改善箇所説明図

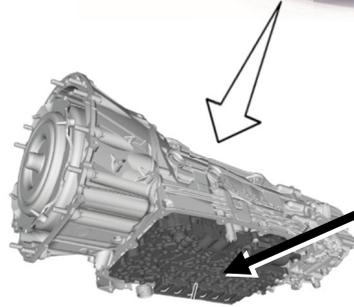
不具合発生箇所

トランスミッション
コントロールユニット

注: は、対策されたプログラムに書き換える部位を示す。

トランスミッションコントロールユニットにおいて、制御プログラムが不適切なため、冷間時の特定の条件下で7速での緩やかな減速走行から緩やかに再加速すると、トランスミッション内部の油圧が意図した通りに上がらないことがある。そのため、シフトダウンができず、システム保護の制御に伴う負荷変動によりエンストするおそれがある。

全車両、トランスミッションコントロールユニットの制御プログラムを対策されたプログラムに書き換える。
